ПАСПОРТ ДОСТУПНОСТИ

объекта социальной инфраструктуры (ОСИ)

Муниципального бюджетного дошкольного образовательного
учреждения детского сада № 15 «Серебряное копытце»

АКТ ОБСЛЕДОВАНИЯ объекта социальной инфраструктуры К ПАСПОРТУ ДОСТУПНОСТИ

Схема.
Путь движения МГН к обследуемому объекту
МБДОУ № 15 «Серебряное копытце»

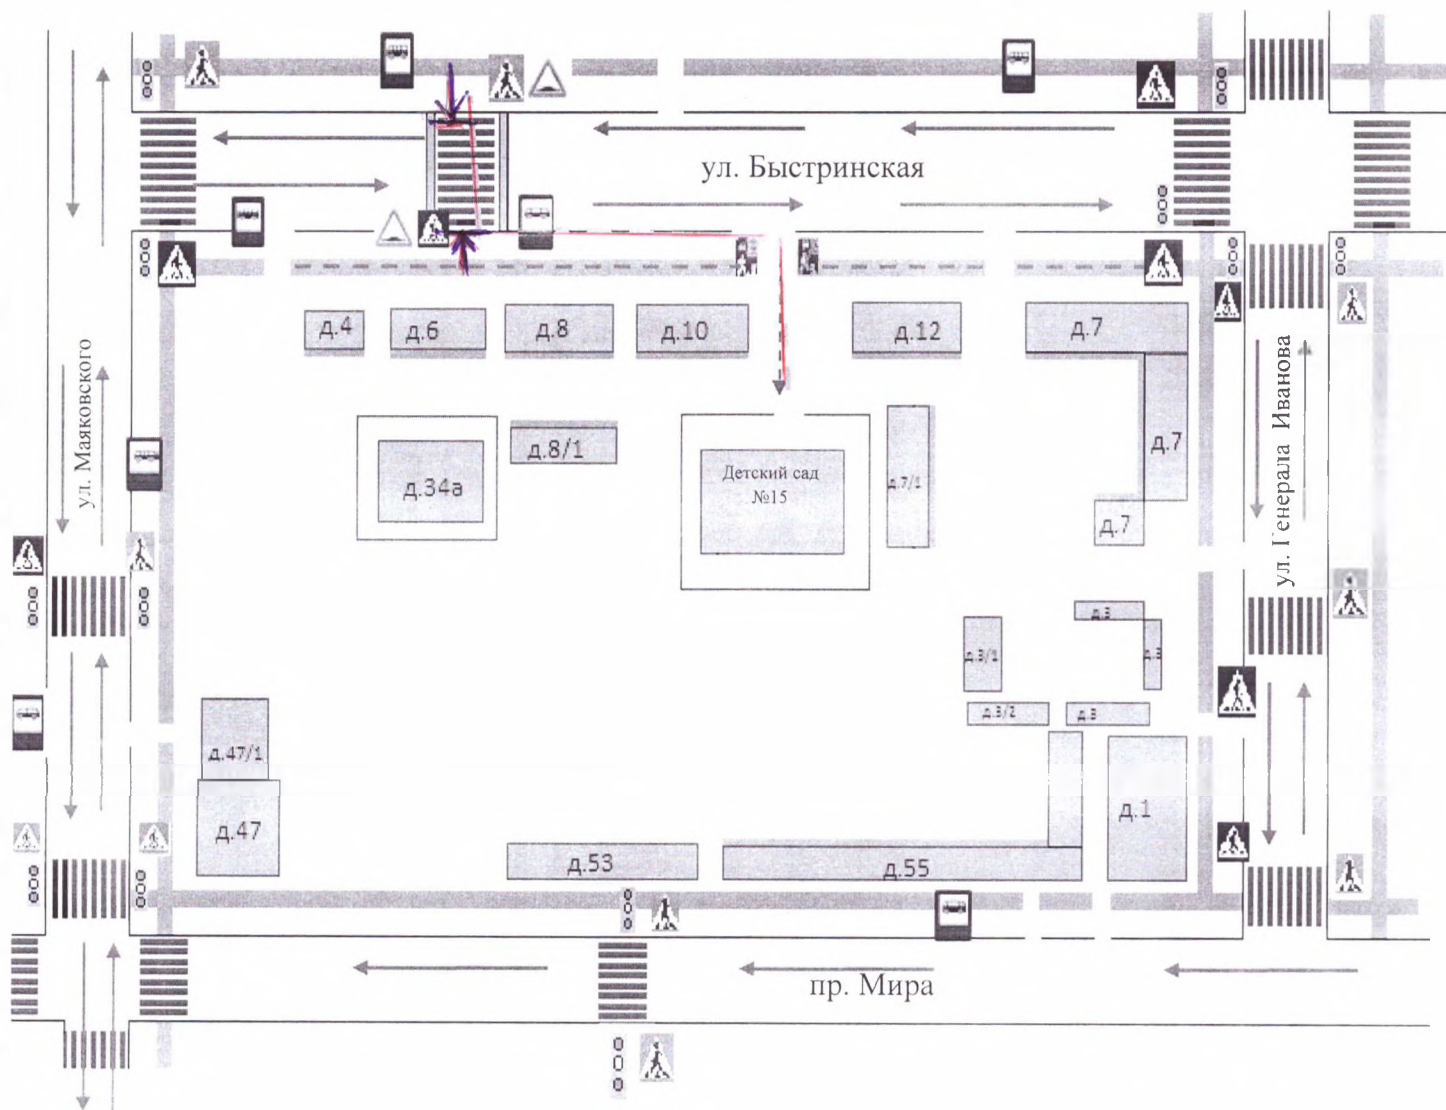
1.2	Путь (пути) движения на территории	Есть	2	2,3,4,5	Отсутствуют места отдыха для МПН.	Все	Оборудовать места отдыха доступные для МПН.	Индивидуальное решение с ТСР. Текущий ремонт.
					Отсутствуют бордюрные пандусы, обеспечивающие съезд с тротуара на транспортный проезд.	К.С.О	При устройстве съездов с тротуаров на транспортный проезд оборудовать уклоны, которые должны быть не более 1:12. Около здания и в затененных местах допускается увеличивать продольный уклон до 1:10 на протяжении не более 10 м.	
					Отсутствуют тактильные элементы, предупреждающие об изменении направления движения и профиля рельефа.	С	Оборудовать тактильные элементы, предупреждающие об изменении направления движения и профили рельефа.	
					Отсутствует информационная поддержка на всем пути движения МПН.	Все	Оборудовать информационную поддержку на всем пути движения МПН	
					Перед лестницей отсутствуют предупредительные тактильные полосы.	С	Оборудовать тактильные полосы за 0,8 – 0,9 м следует предусмотреть предупредительные тактильные полосы шириной 0,3 – 0,5 м.

План прилегающей территории
МБДОУ №15 "Серебряное копытце"
ул. Генерала Иванова, 7/2

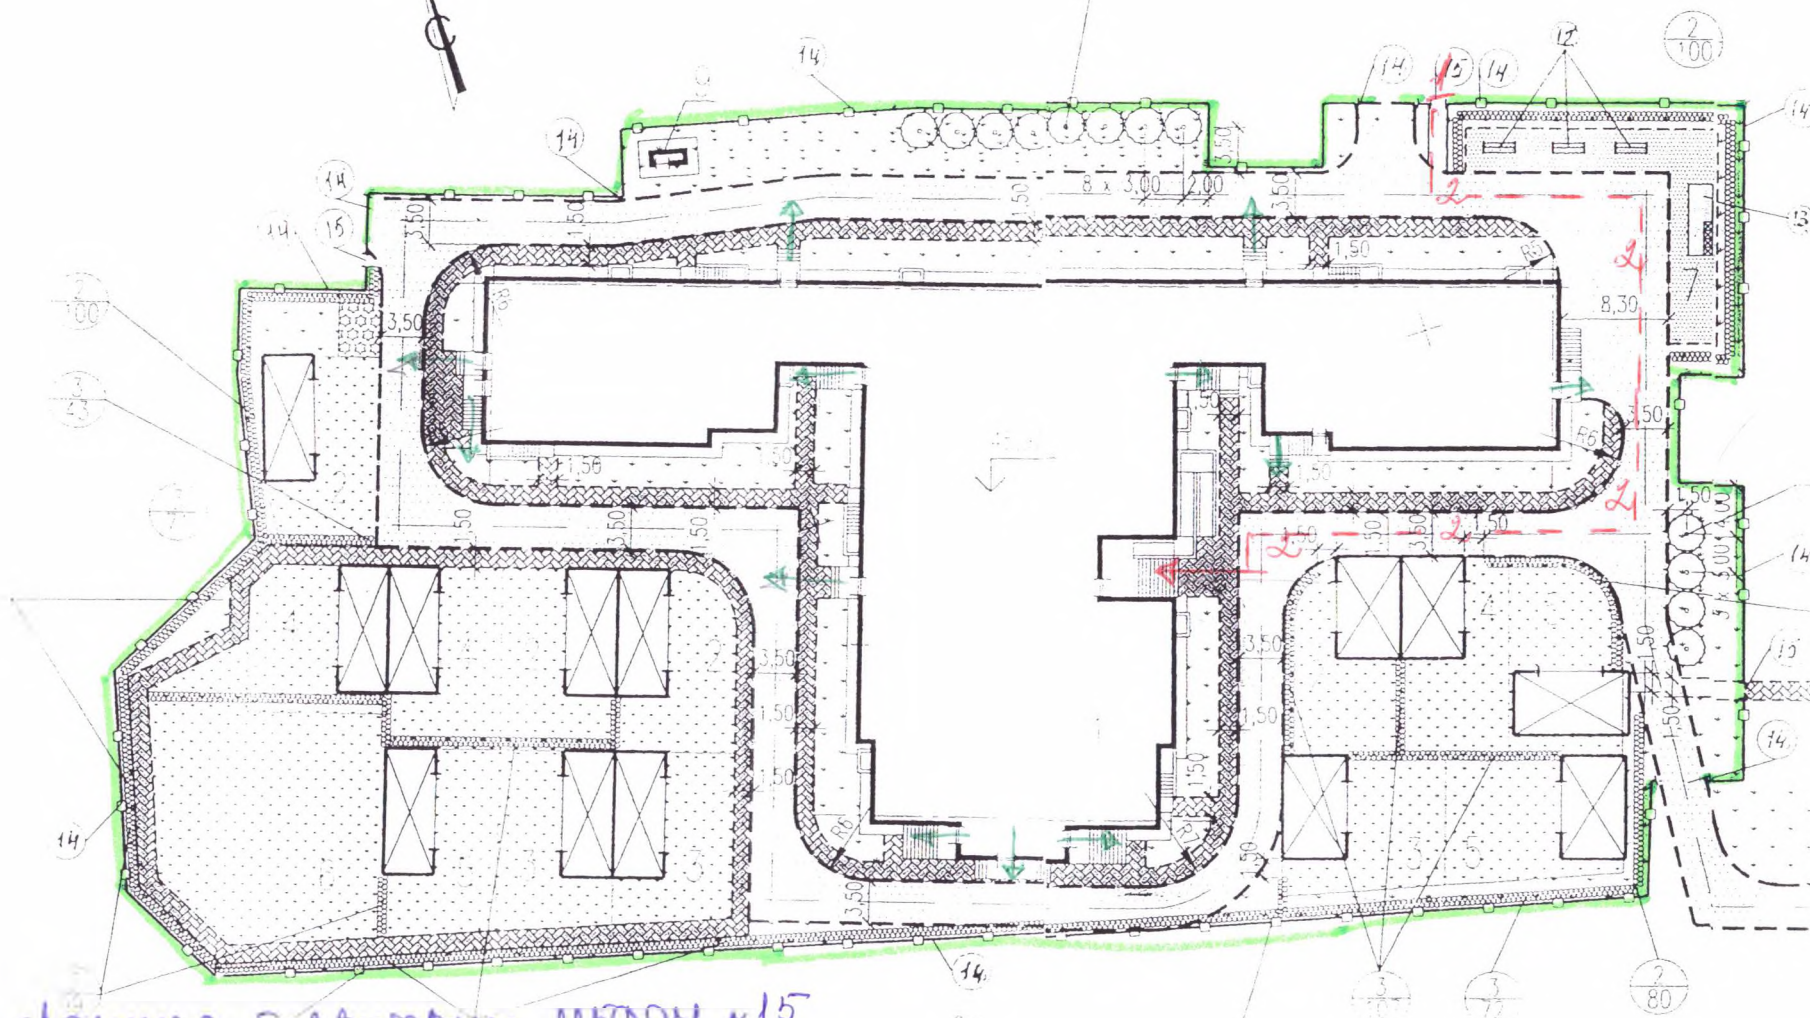
1.1	Вход (входы) на территорию	Есть	1	1	Отсутствует информация об объекте.	Все	Вход на участок следует оборудовать доступными для МПН, в том числе инвалидов-колясочников, элементами информации об объекте.	Индивидуальное решение с ТСР

1.3	Автостоянка и парковка	Нет	-	-	Отсутствуют выделенные места для автостоянки и парковки автотранспорта инвалидов.	К	Действующие нормативные требования запрещают автостоянку на территории учреждения. Оборудовать места парковки за пределами земельного участка. Установить вертикальные и горизонтальные знаки.	Индивидуальное решение с ТСР. Текущий ремонт.
1.4	ОБЩИЕ требования к зоне				Отсутствует информация об объекте. Отсутствует информационная поддержка на всём пути движения МГН. Отсутствуют места отдыха для МГН	Все	Вход на территорию прилегающей к зданию оборудовать элементами информации об объекте. Оборудовать информационной поддержкой на всех путях движения МГН. Оборудовать места отдыха для МГН.	Индивидуальное решение с ТСР. Текущий ремонт.
